改善箇所説明図①

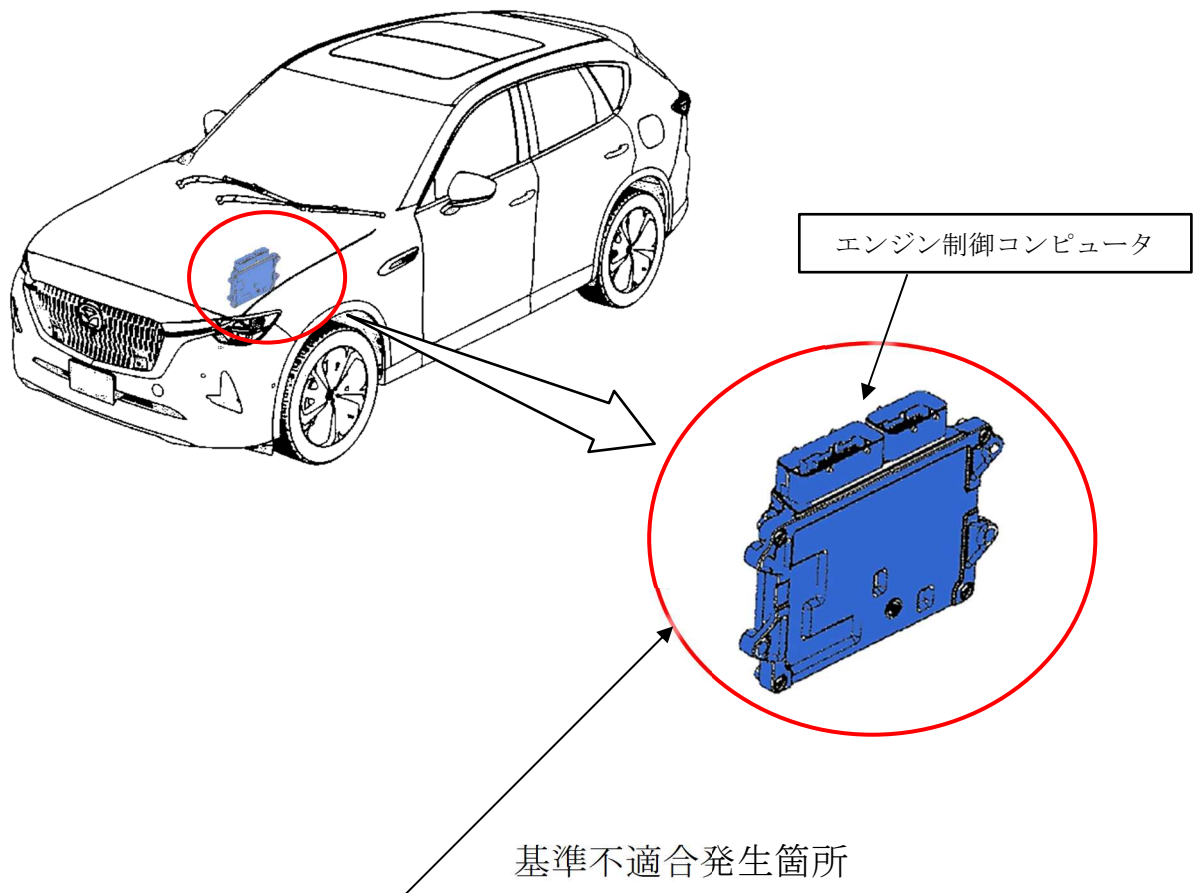
エンジン制御コンピュータにおいて、ハイブリッドシステムの起動条件が不適切なため、プッシュボタンスタートをオフしてから約8秒後にオンして再始動した場合、マイルドハイブリッド用バッテリーのリレー回路が接続できないことがある。そのため、メータに「ハイブリッドシステム異常」のメッセージが表示され、エンジン警告灯も点灯してトランスミッションがNレンジに固定され、走行できなくなるおそれがある。また、プッシュボタンスタートをオフしてから約90秒以内はエンジンを始動できない。

全車両、エンジン制御コンピュータの制御プログラムを対策プログラムに修正する。

識別：右リヤドア・ロアヒンジ取付けボルト(上側)の頭に黄ペンを塗布する。

改善箇所説明図②

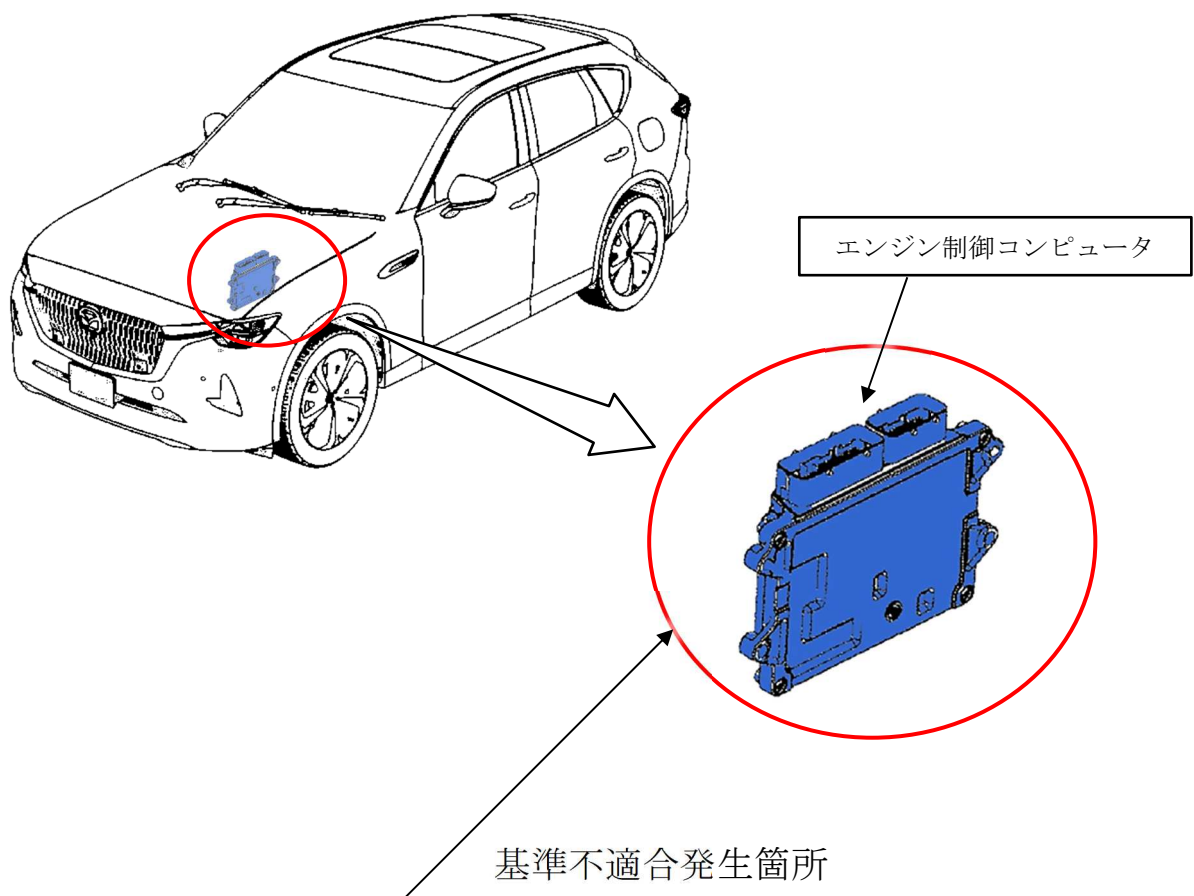
エンジン制御コンピュータにおいて、故障判定する条件が不適切なため、アイドリングストップによりエンジンが停止する際、アクセル操作等でエンジン停止が中断されると、一時的に、燃料噴射気筒を正しく判定できなくなることがある。そのため、その時に故障として誤判定することで、燃料噴射を禁止し、燃料噴射気筒を正しく判定するまで燃料が噴射できず、走行中の場合は車両が減速し、停車中の場合はエンジンが再始動できないおそれがある。

全車両、エンジン制御コンピュータの制御プログラムを対策プログラムに修正する。

識別：右リヤドア・ロアヒンジ取付けボルト(上側)の頭に黄ペンを塗布する。

改善箇所説明図③

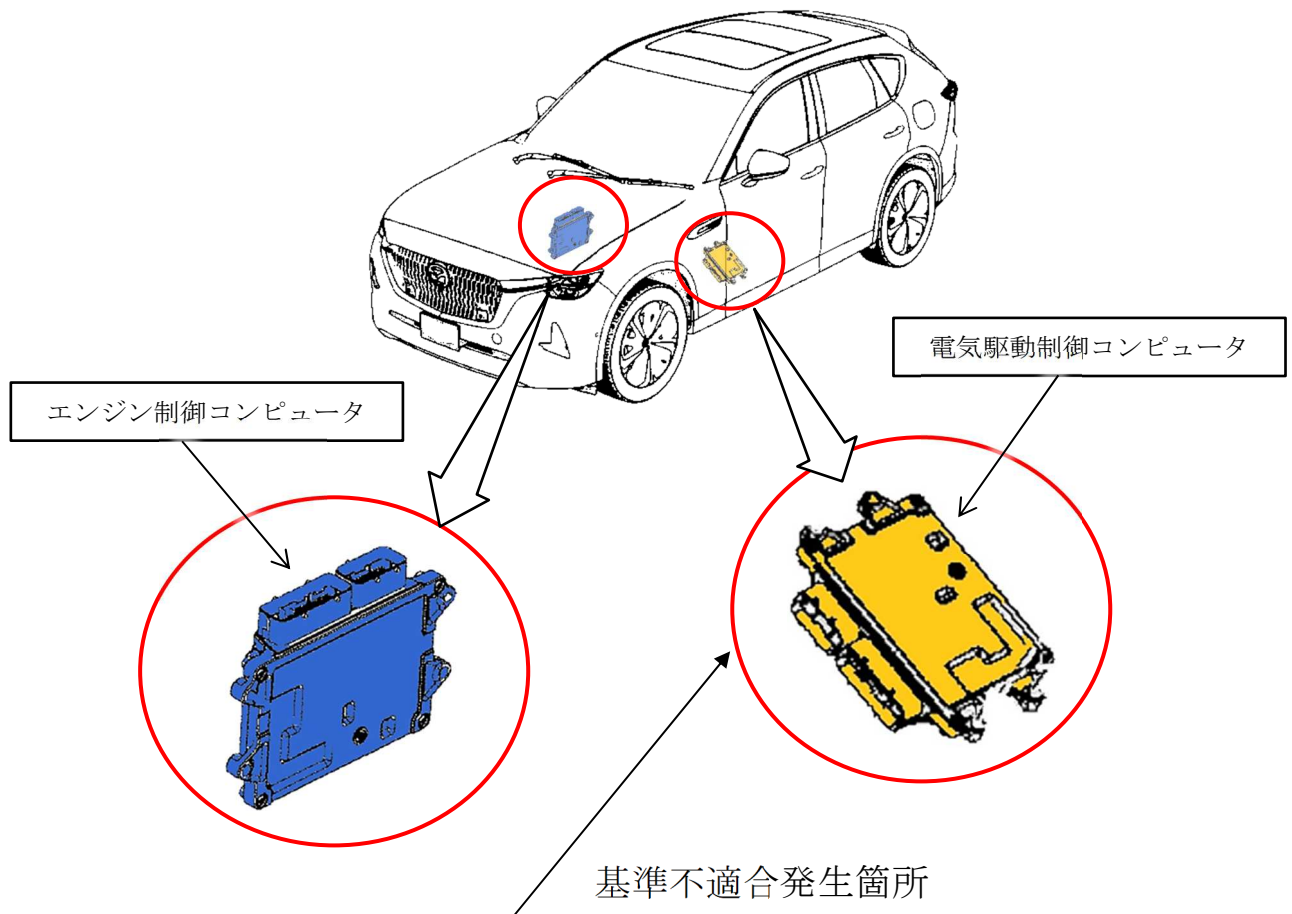
電気駆動制御コンピュータにおいて、フェイルセーフの作動条件が不適切なため、プラグインハイブリッド用インバータの冷却異常が発生した場合にモータの運転を制限しても、インバータが過熱することがある。そのため、そのまま使用を続けた場合、エンジン警告灯やハイブリッドシステム警告灯が点灯し、フェイルセーフが作動してモータの運転を停止する際、同時にエンジンの運転も停止し、走行できなくなるおそれがある。

全車両、電気駆動制御コンピュータの制御プログラムを対策プログラムに修正する。併せてエンジン制御コンピュータの制御プログラムを、電気駆動制御コンピュータの対策プログラムに適応したプログラムに更新する。

識別： 右リヤドア・ロアヒンジ取付けボルト(上側)の頭に黄ペンを塗布する。

改善箇所説明図④

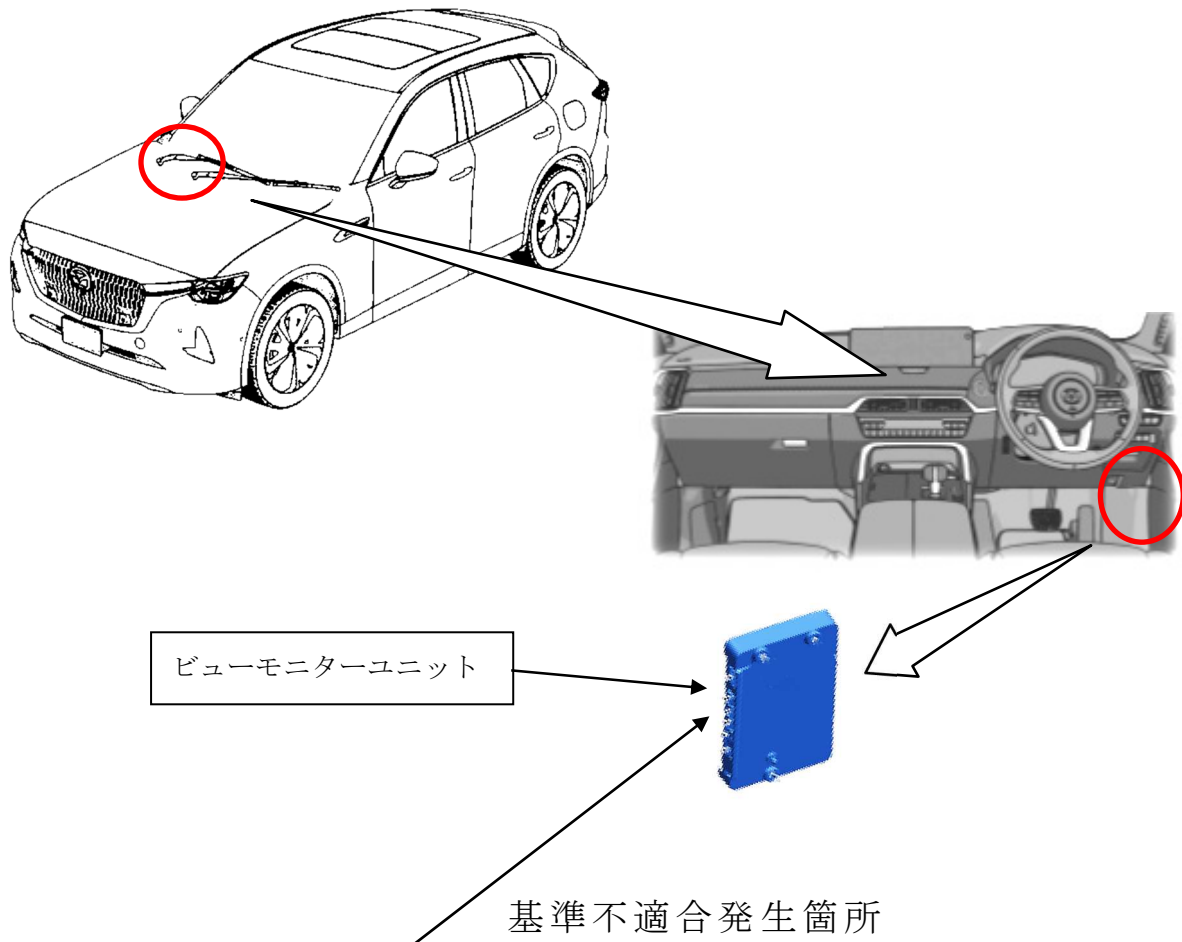
ビューモニターユニットにおいて、システムの起動条件が不適切なため、起動時にサイド及びバックカメラに切り替えるシステムが起動しないことがある。そのため、i-ACTIVSENSE 警告灯が点灯し、ビューモニターユニット異常を知らせるメッセージがメータ内ディスプレイに表示される。また、サイド及びバックカメラの映像が表示できないおそれがある。

全車両、ビューモニターユニットの制御プログラムを対策プログラムに修正する。

識別：右リヤドア・ロアヒンジ取付けボルト(上側)の頭に黄ペンを塗布する。

改善箇所説明図⑤

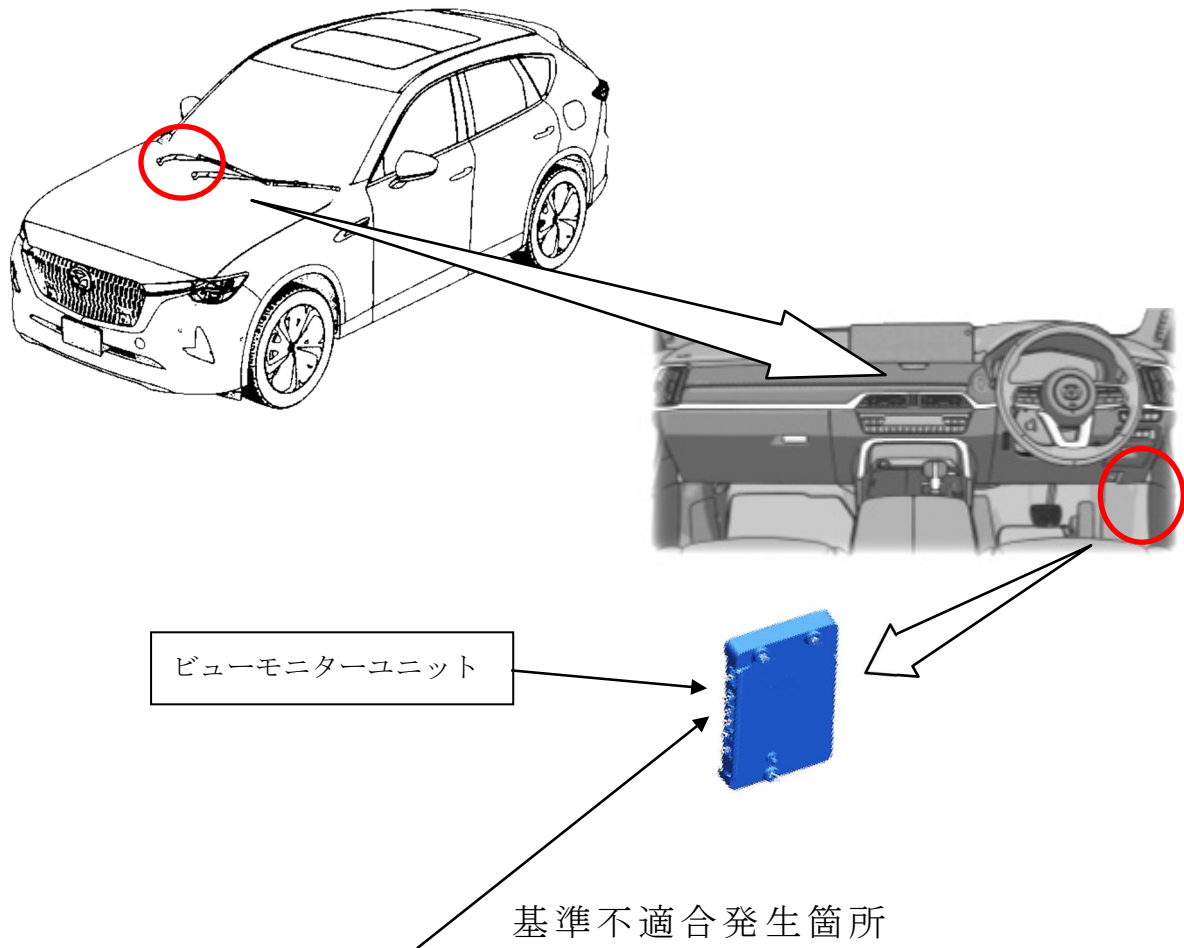
ビューモニターユニットにおいて、システムの処理条件が不適切なため、再起動時にメモリをリセットできないことがある。そのため、メモリ不足により画像処理が遅くなり、センターディスプレイの映像が乱れ、黒画になることで、サイド及びバックカメラの映像が表示できないおそれがある。

全車両、ビューモニターユニットの制御プログラムを対策プログラムに修正する。

識別：右リヤドア・ロアヒンジ取付けボルト（上側）の頭に黄ペンを塗布する。
